**AVIS RELATIF À LA PROTECTION
CONTRE LES EVENTUELS EFFETS NOCIFS ET NUISANCES
PROVOQUÉS PAR LES RAYONNEMENTS NON IONISANTS
GÉNÉRÉS PAR DES ANTENNES ÉMETTRICES STATIONNAIRES**

Commune : PECQ - Exploitant : ORANGE

Référence exploitant : 222C1_2-30768C1_1-40768C1_1-50768C1_1

Rapport n° 3192 / 2025

Figure 1 : Vue en plan des lieux de séjour et des points de contrôle

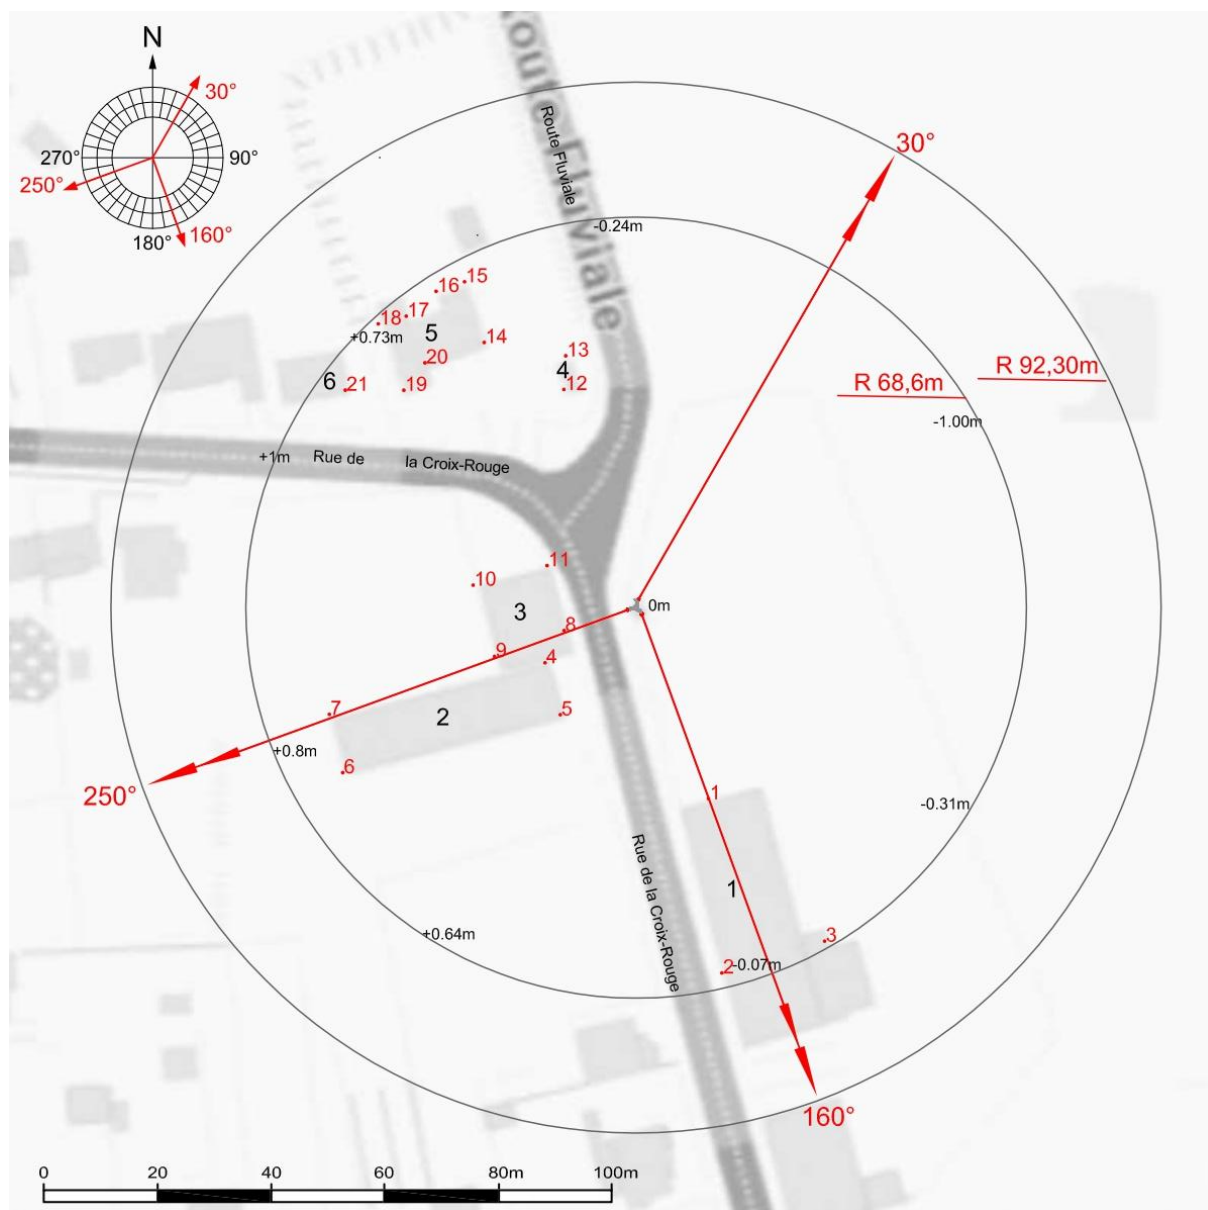
- le numéro du point de contrôle repris sur un des plans de la figure 1;
- le numéro du LS dans lequel se trouve le point de contrôle de la 1^{ère} colonne ;
- l'atténuation d'obstacle prise en compte pour le calcul de l'indice d'exposition dans le LS ;
- le résultat du calcul de l'indice d'exposition.

N° point de contrôle	LS	Atténuation (dB)	Indice d'exposition relatif à la limite par installation IE_i
8	3	3,0	0,039
4	2	3,0	0,039
7	2	3,0	0,032
6	2	3,0	0,031
9	3	3,0	0,030
2	1	3,0	0,030
3	1	3,0	0,029
1	1	3,0	0,027
10	3	3,0	0,017
5	2	3,0	0,016
11	3	3,0	0,012
21	6	3,0	0,012
15	5	3,0	0,012
16	5	3,0	0,011
17	5	3,0	0,010
12	4	3,0	0,009
13	4	3,0	0,009
20	5	3,0	0,009
14	5	3,0	0,009
18	5	3,0	0,007
19	5	3,0	0,006

En ce qui concerne les antennes de l'installation mentionnées dans le tableau 1, la distance maximale à laquelle la limite pourrait être atteinte, à l'extérieur, est égale à 82,3 m. S'il n'y a pas de LS à une distance inférieure, les antennes respectent forcément la limite d'immission.

Dans le cas des LS situés à l'intérieur des bâtiments, une atténuation d'obstacle est prise en compte et il en résulte que la distance maximale à laquelle la limite pourrait être atteinte se réduit à 58,7 m.

Figure 2 : Vue en plan des installations d'antennes dans un rayon de 300 mètres autour de l'installation faisant l'objet de la demande d'avis

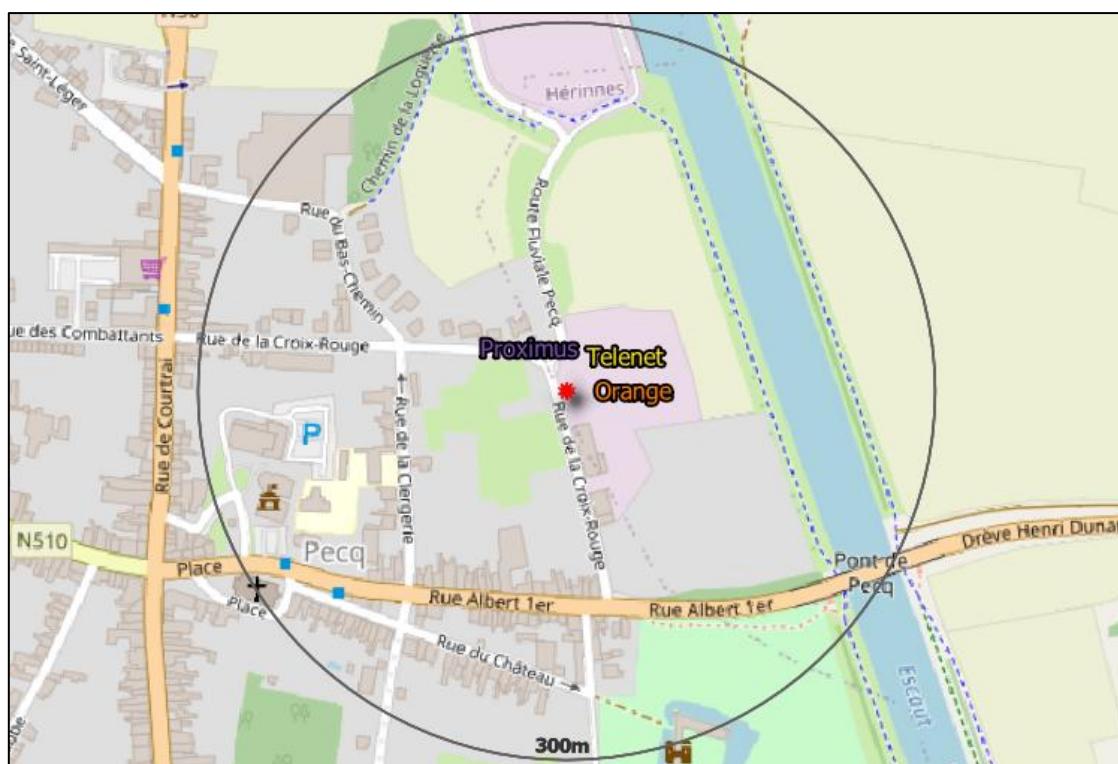
Le plan en projection verticale de la figure 2 indique la localisation des installations d'antennes émettrices stationnaires visées par le décret et situées dans un rayon de 300 mètres autour de l'installation référencée dans le paragraphe 2 et localisée au centre du cercle. Les données de localisation de ces antennes et les avis correspondant sont accessibles via le cadastre en ligne des antennes émettrices stationnaires⁸. Les installations prises en compte dans l'évaluation du respect de la limite cumulative sont les installations d'antennes émettrices déclarées en service par l'exploitant à la date du présent avis, à l'exception de l'installation référencée dans le paragraphe 2 et éventuellement d'autres installations ayant fait l'objet d'une demande d'avis à la même date et qui sont situées à l'intérieur de la zone de 300 mètres de rayon.

- a) il y a au plus 4 installations d'antennes émettrices stationnaires présentes dans la zone d'évaluation de 300 mètres de rayon représentée dans la figure 2, y inclus l'installation référencée dans le paragraphe 2 : la limite cumulative définie à l'article 4, §2 du décret est nécessairement respectée dans les lieux de séjour à l'intérieur de la zone d'évaluation de 300 mètres de rayon ;

- b) il y a exactement 5 installations d'antennes émettrices stationnaires présentes dans la zone d'évaluation de 300 mètres de rayon représentée dans la figure 2, y inclus l'installation référencée dans le paragraphe 2 et il existe, pour 3 ou 4 de ces installations, un avis attestant le respect de la limite abrogée de 3 V/m : la limite cumulative définie à l'article 4, §2 du décret est nécessairement respectée dans les lieux de séjour à l'intérieur de la zone d'évaluation de 300 mètres de rayon ;

- c) dans tous les autres cas, il a été vérifié que la limite cumulative définie à l'article 4, §2 du décret n'est pas dépassée dans les lieux de séjour sur base du nombre d'installations localisées dans la zone d'évaluation de 300 mètres de rayon représentée dans la figure 2, de leur localisation ainsi que des données inscrites dans la figure 1 et au paragraphe 4 du présent avis et dans les avis attestant le respect de la limite par installation ou de la limite abrogée de 3 V/m relatifs aux autres installations reprises dans la figure 2.

Compte tenu des considérations ci-dessus, il apparaît que l'intensité du rayonnement électromagnétique généré, dans les lieux de séjour situés dans un rayon de 300 mètres autour de l'installation référencée dans le paragraphe 2, par l'ensemble des antennes émettrices stationnaires de l'ensemble des exploitants du même site d'antennes émettrices stationnaires respecte la limite fixée à l'article 4, § 2 du décret.
